"Soupis víceprací - Změnové listy"

Věc: Žádost o dodatek č.1 k SoD č.000 767 00 17 ze dne 4.10.2017 na akci "Oprava odstavné plochy č. 2 – garáž Kačerov"

„ Oprava odstavných ploch 1 a 2 u garáží DP Autobusy – Kačerov, Praha 4 – Michle „

PŘEDÁVACÍ PROTOKOL č. 1/2018

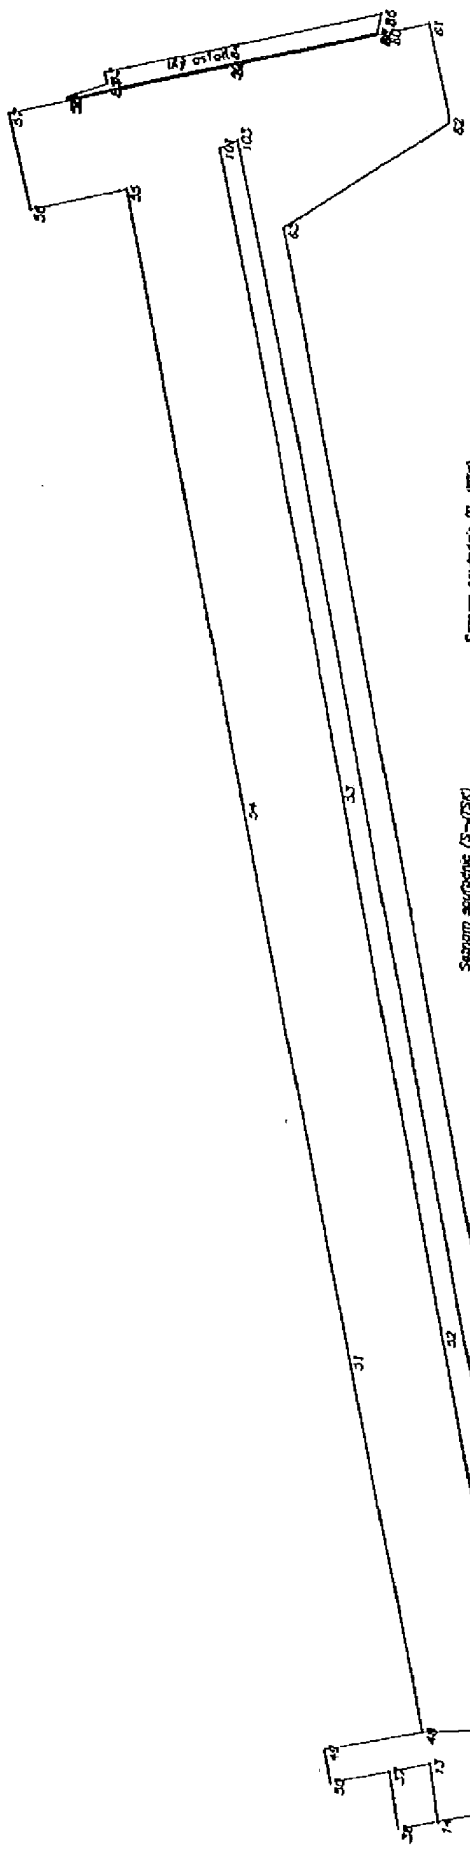
Popis zaměření: zaměření plochy nového živičného povrchu

Plocha nové živlice je 2374 m² + 221 m² (2 vrstvy) = 2595 m²
Litý asfalt (chodník) 42 m²
